#### Aanwijzing:

Bij koppelingen met een vaste koppelingsdrukklager zijn de lagerring en de schotelveer geoptimaliseerd. Dit voorkomt transportschade en bewerkingfouten.

**De betroffen onderdeelnummers zijn: 3483 ... .. en 3488 ... ..**

Afb. 2: Zes geleidehaken

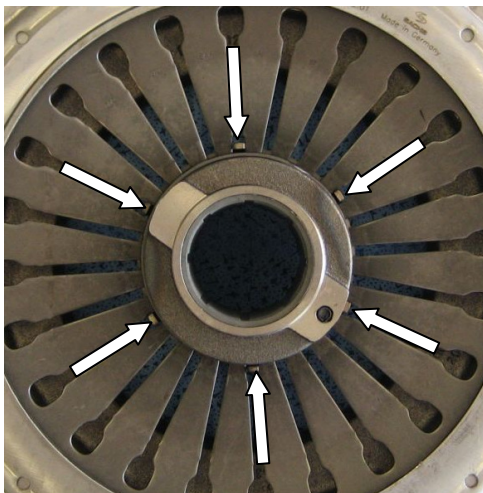
In afbeelding 2 zijn zes geleidehaken voor de vaste verbinding te zien. De vroegere uitvoeringen hadden slechts drie geleidehaken.

**Bij SACHS-uitvoeringen kan bij een reparatie de oude drukplaat met een nieuwe drukklagerverbinding worden gemonteerd.**
